一期续建修改前

一期续建修改后

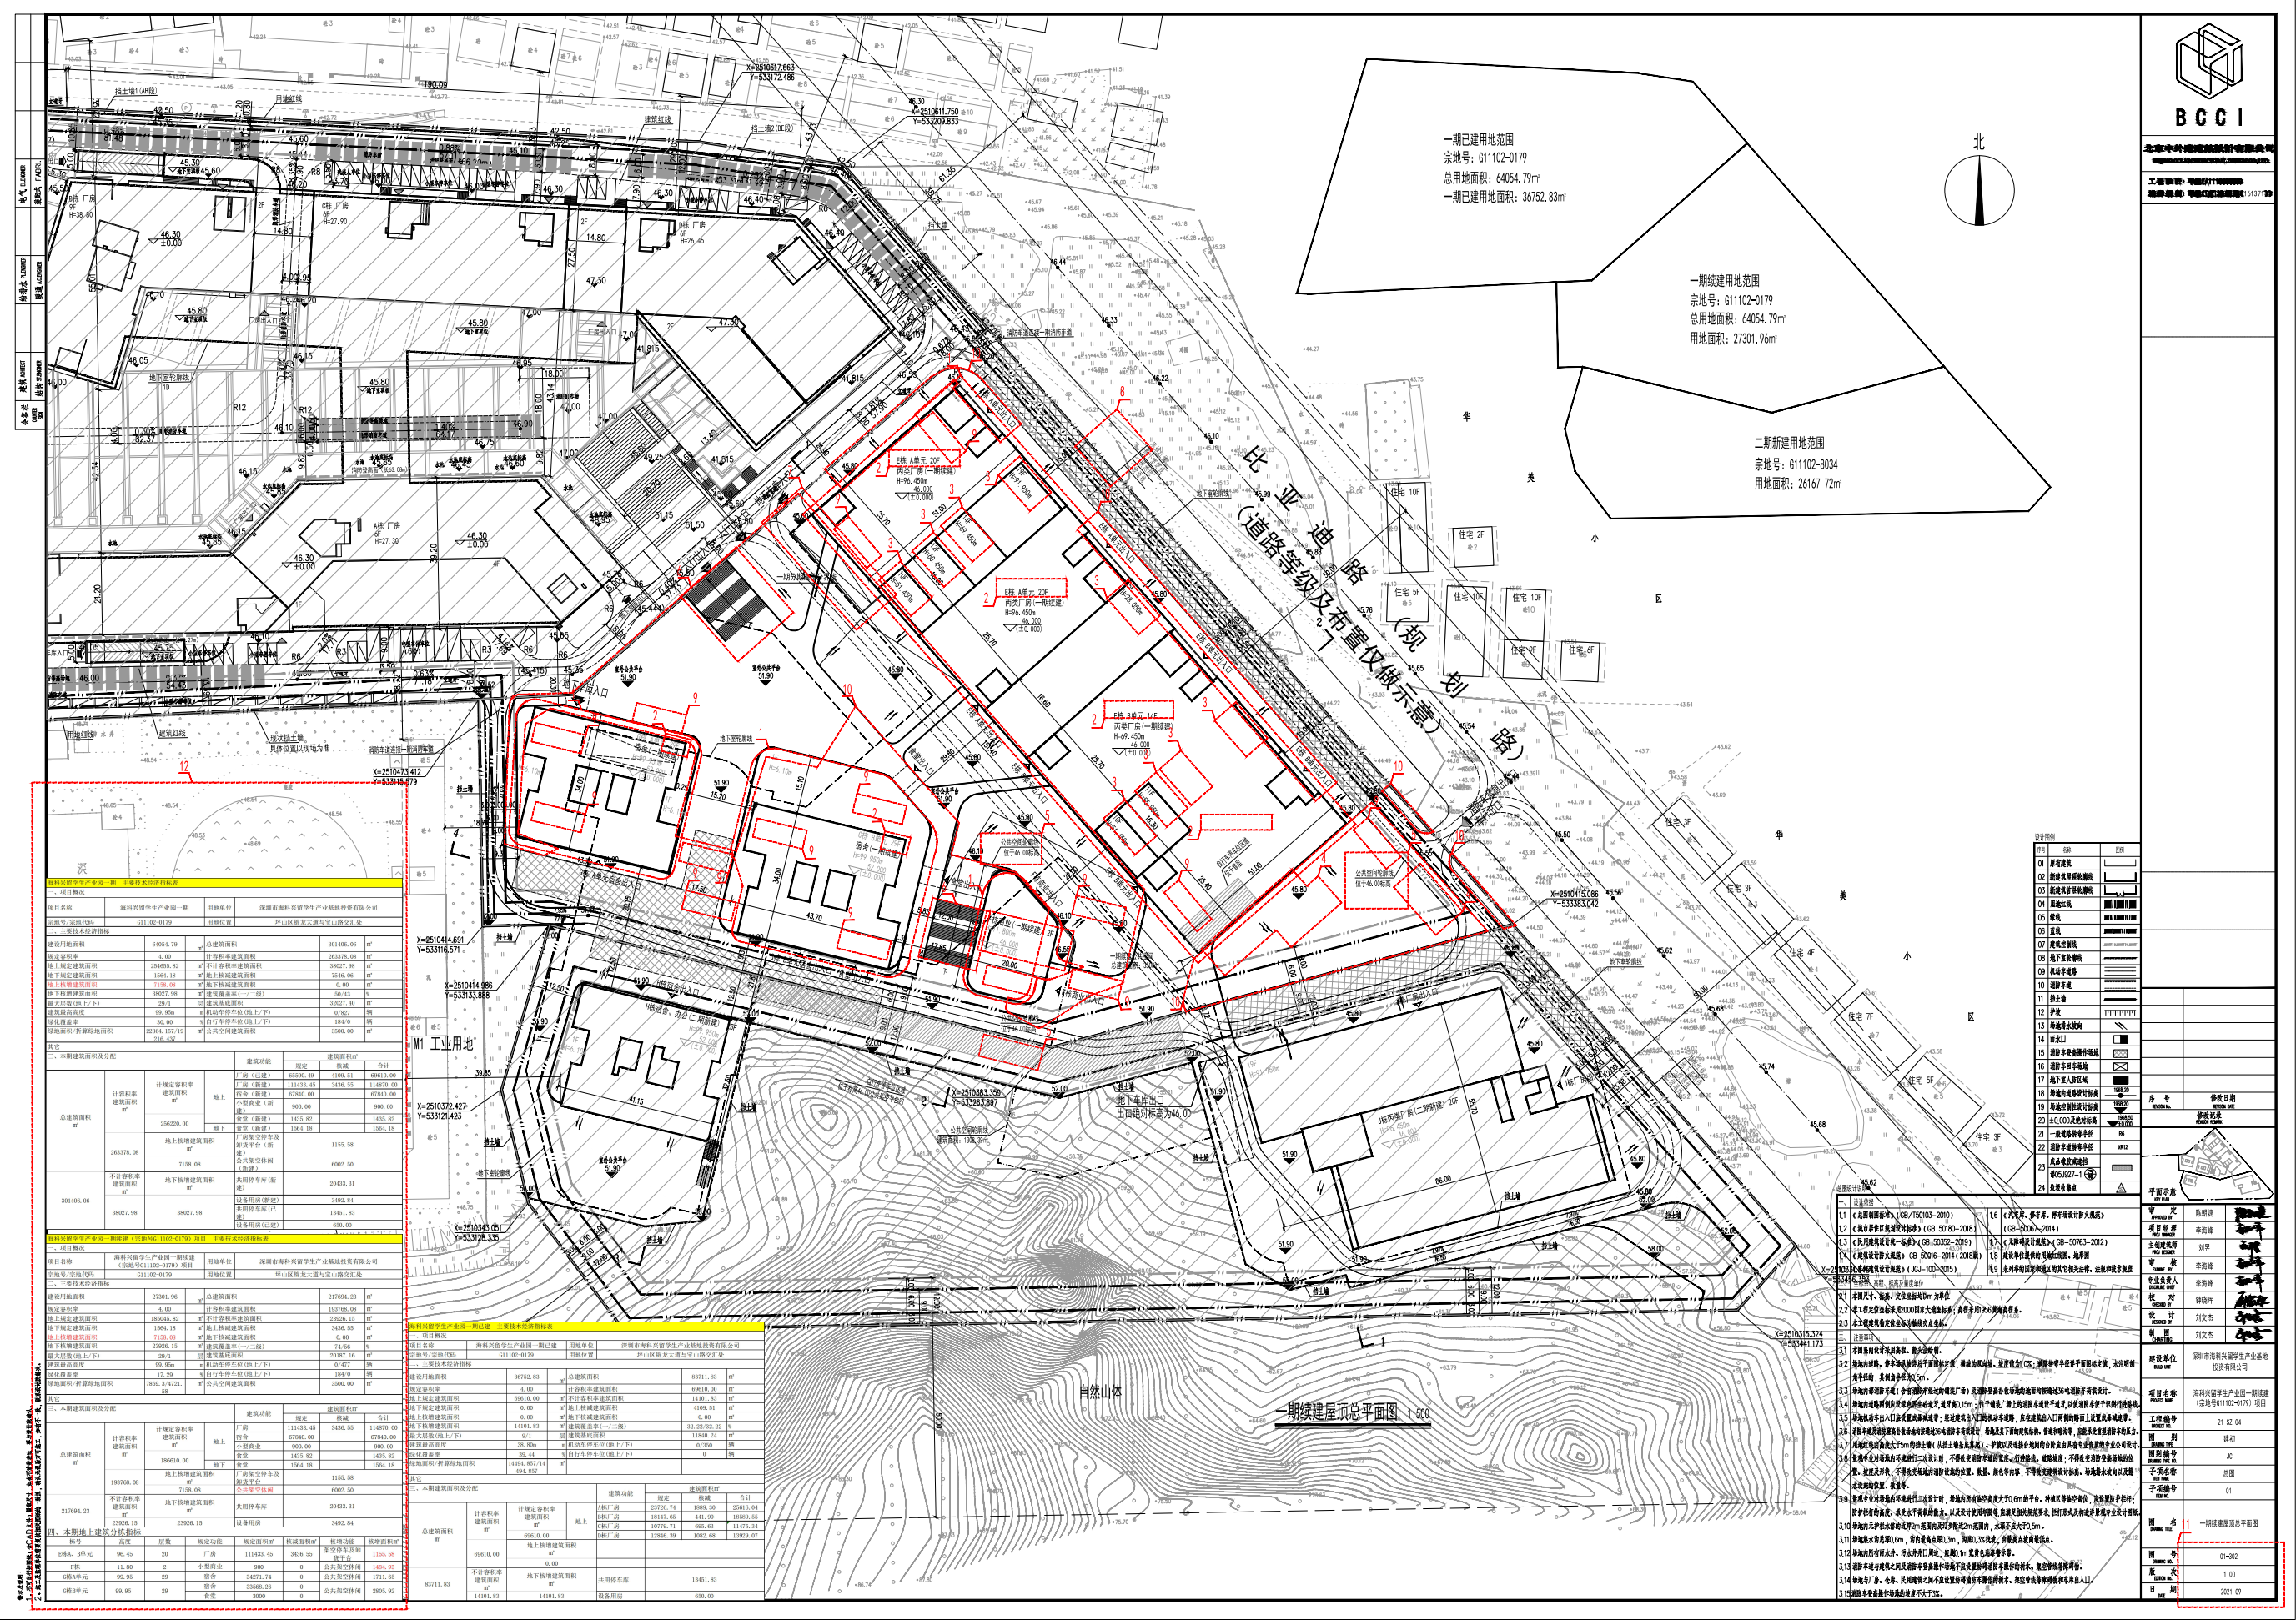
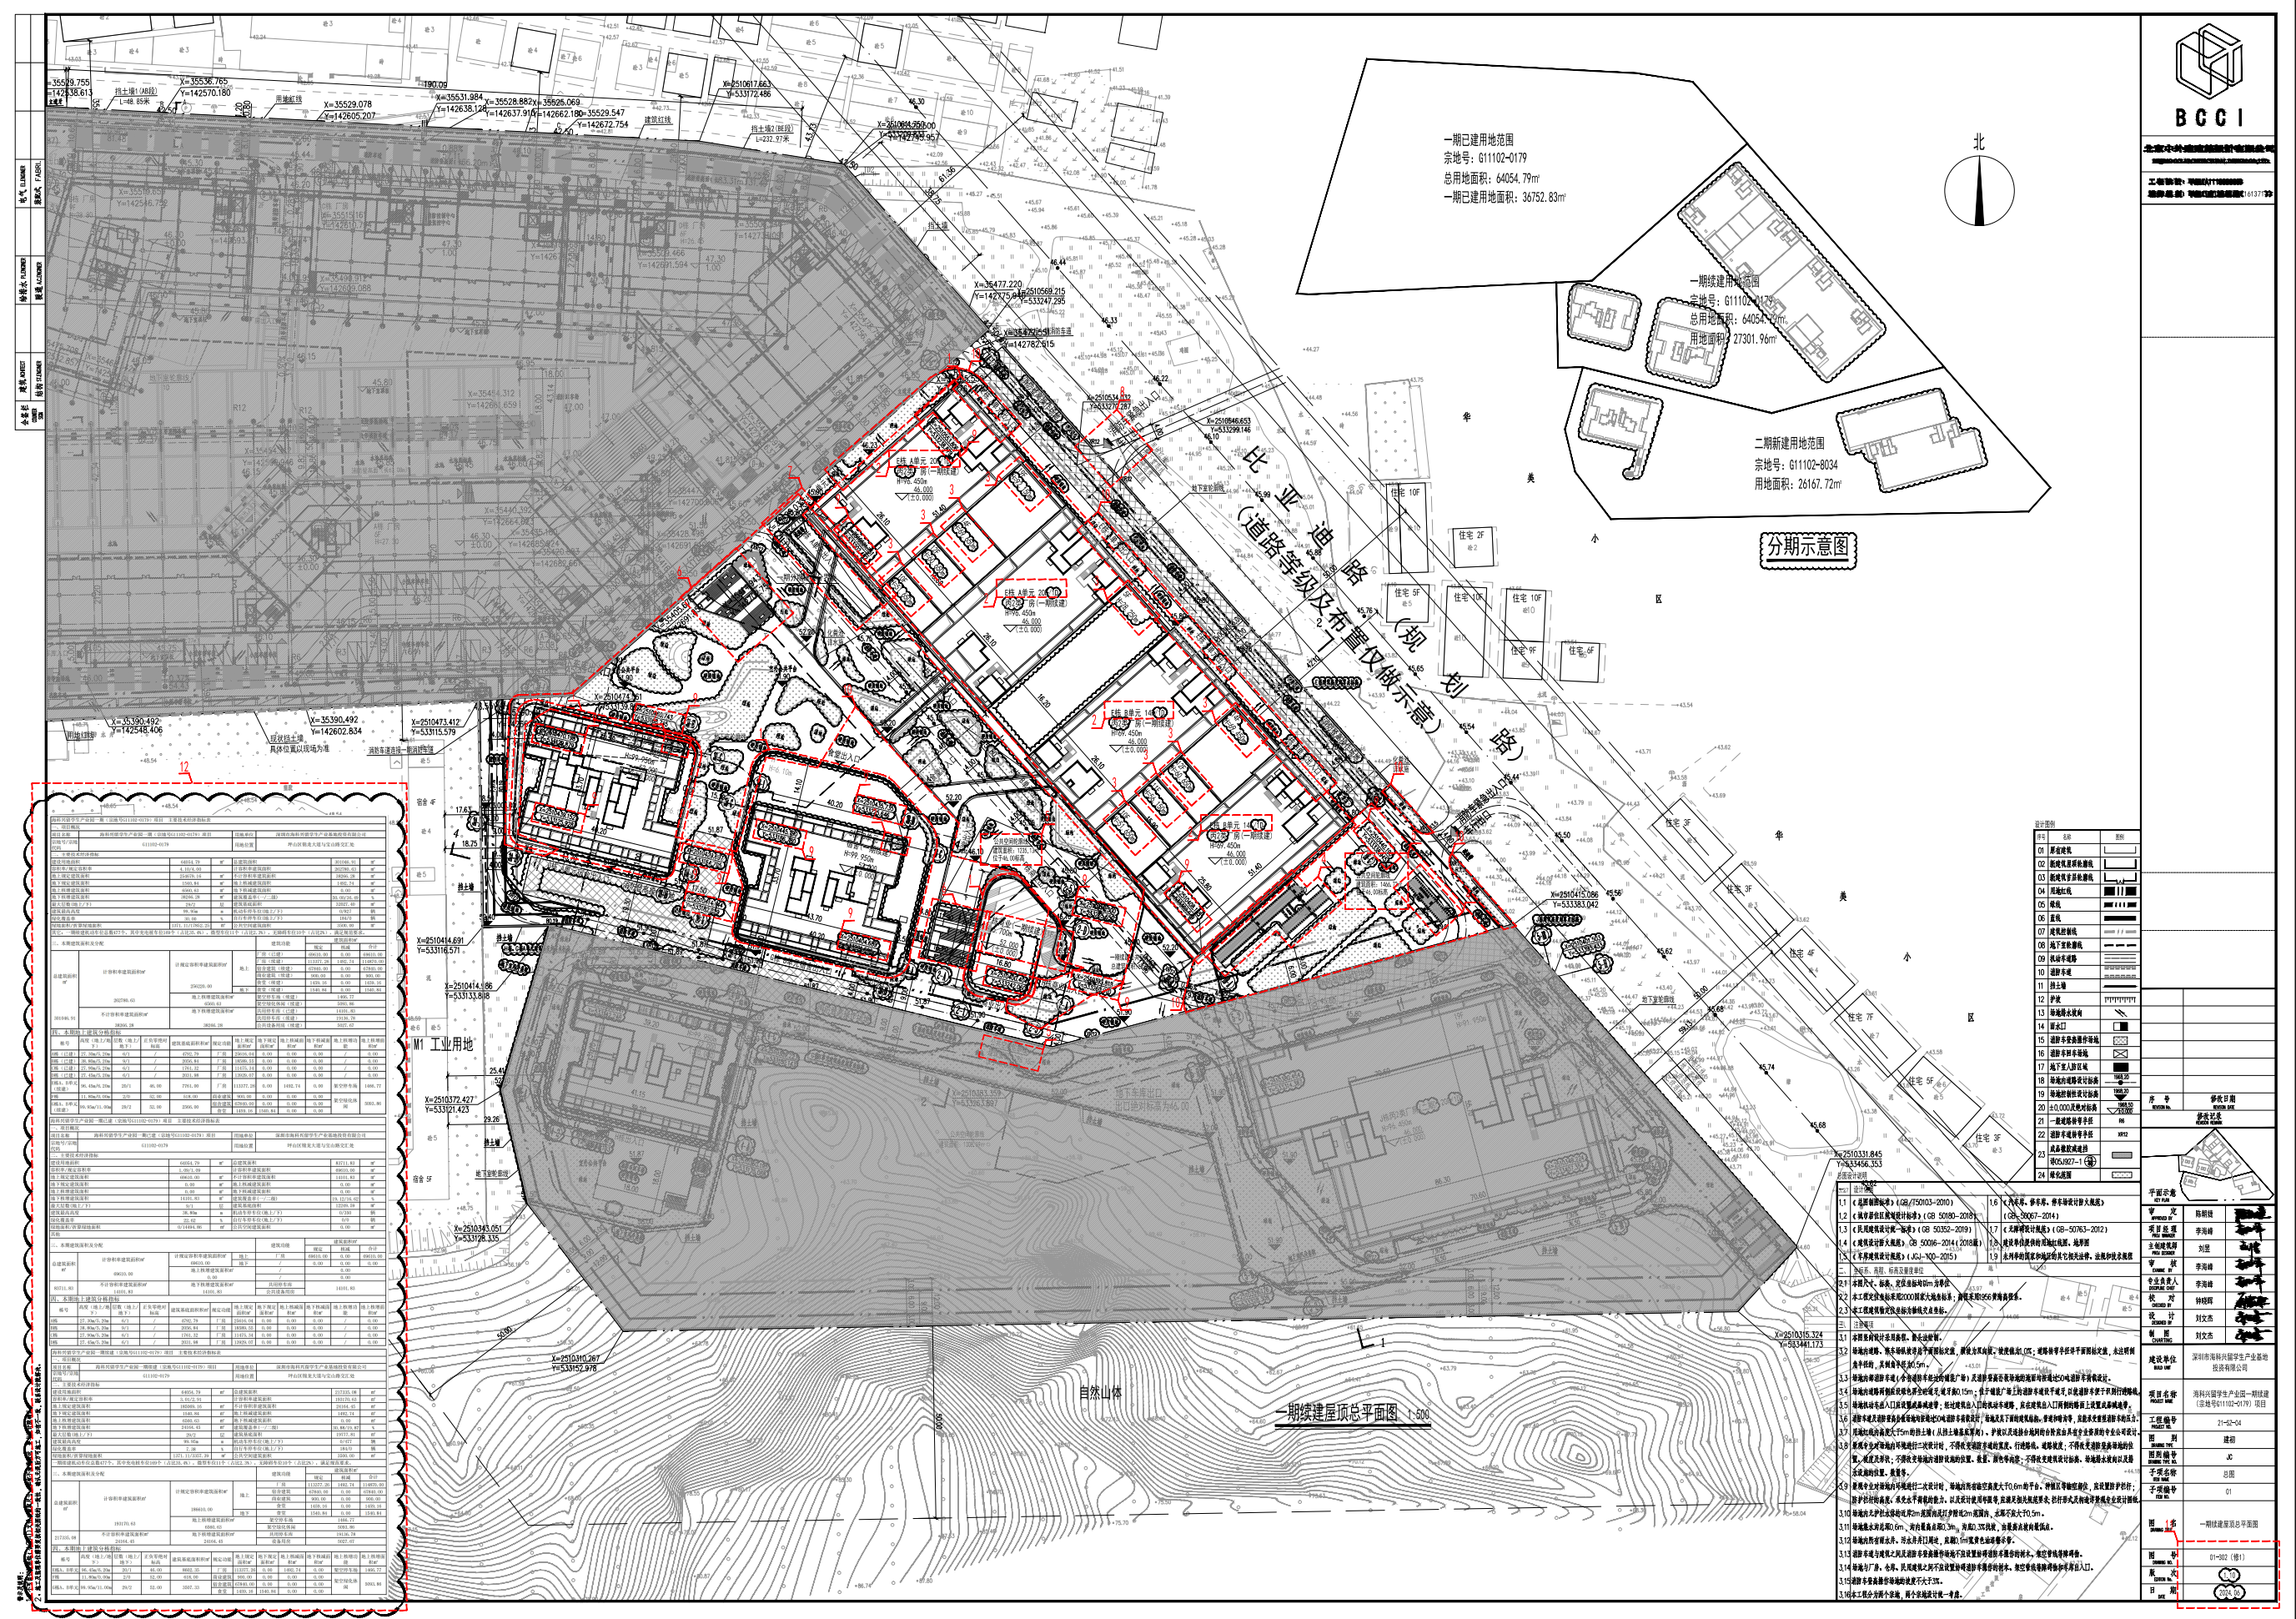
- 修改说明（一期续建）：
- 1、根据单体平面调整，总平面图轮廓调整；
  - 2、建筑层数补充地下室层数；
  - 3、根据图纸深化，考虑建筑面层厚度，调整局部屋面标高；
  - 4、根据测绘要求，增加非机动车划线；
  - 5、增加公共空间区域面积数值；
  - 6、根据单体平面调整，总图室外楼梯轮廓调整；
  - 7、根据单体平面调整，总图汽车坡道出入口轮廓调整；
  - 8、根据消防设计和规划比亚迪路建设时序，增加机动车出入口；
  - 9、补充建筑角点坐标；
  - 10、绿化范围根据景观设计调整；
  - 11、出图日期和版次调整；
  - 12、技术指标调整。
